HØRINGSUTTALELSE

SAK.NR. 202510083

UTTALELSE TIL STATKRAFT ENERGI AS SIN SØKNAD OM OPPGRADERING AV DAGENS KRAFTVERK NORE I OG NORE II

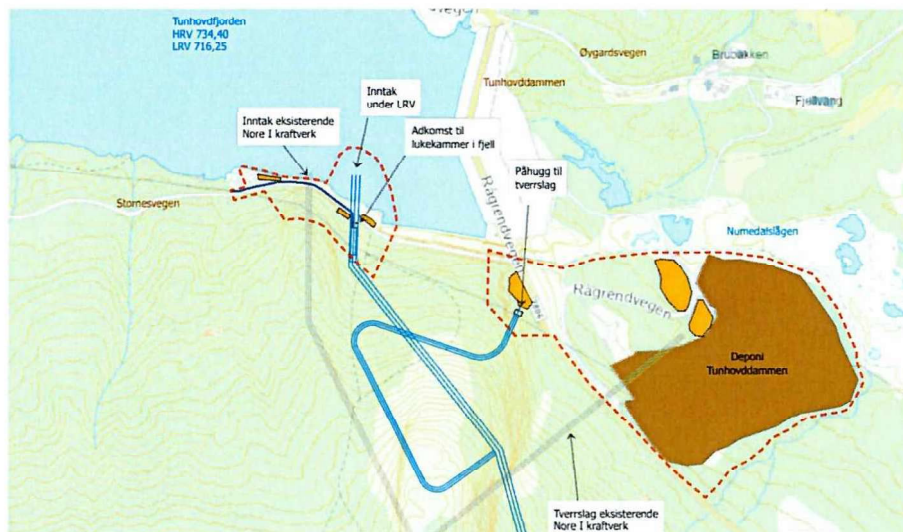
- Landskapseffekten – Deponiet vil bli svært synlig.
- Plassering – Deponiet ligger svært nær boligbebyggelse og landbrukseiendommer i drift.
- Støyproblematikk – Det vil bli betydelig støyforurensning med en forsterkende effekt med tilbakeslag av lyd fra Tunhovddammen og Stornatten som står som en bratt vegg bak deponiet.

- Støv – Det vil bli betydelig støvforurensning.
- Helsemessig påkjenning – Støy og støv påvirker psykisk og fysisk helse over tid.
- Gjenbruk av deponi – Gjenbruk vil medføre vesentlige ulemper for lokalsamfunnet også etter at anleggsperioden er over. Et evt. deponi her må være lukket.

- Ødeleggelse av et fint friluftsområde – Området er pusset opp og fungerer nå som et mye brukt friluftsområde og turområde for både lokalbefolkning og tilreisende.

- Forringelse av naturmangfold. Området ligger innenfor definert villreinområde. Vi ser ofte elg og rådyr i området. Vegetasjon vil bli forringet/ødelagt.

- Vi ønsker primært at området ikke benyttes som deponi.
- Hvis det ikke er mulig å unngå, ønsker vi sekundært at massedeponiet må begrenses vesentlig.
- Det må settes strenge regler for på hvilke tidsrom det kan være aktivitet/ dumping av masser i deponiet.
- Det må være et lukket deponi som innebærer at massene ikke skal brukes i ettertid. Et massedeponi i drift i årene fremover, også etter anleggsperioden, vil være svært ødeleggende for Øygardsgrend.
- Området må pusses og revegeteres etter at anleggsperioden er over.

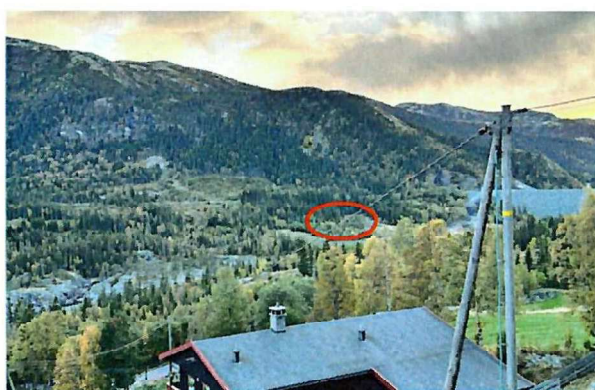
Deponi Tunhovddammen vil bli liggende i front av grenda, rett nedenfor Tunhovddammen og med den høye Stornatten i sør. Avstanden fra deponiet til bebyggelsen i grenda er ca. 400 meter. Det er avstand i luftlinje og uten dempende vegetasjon imellom. Et massedeponi nedstrøms Tunhovddammen vil medføre ulemper i form av både landskapsvirkning, støy og støv. Med det planlagte massetaket vil vi se rett på en gigantisk steinfylling i uoverskuelig fremtid. Bildene under er tatt på mellom Loftsgård. Man ser da rett bort på deponiet.
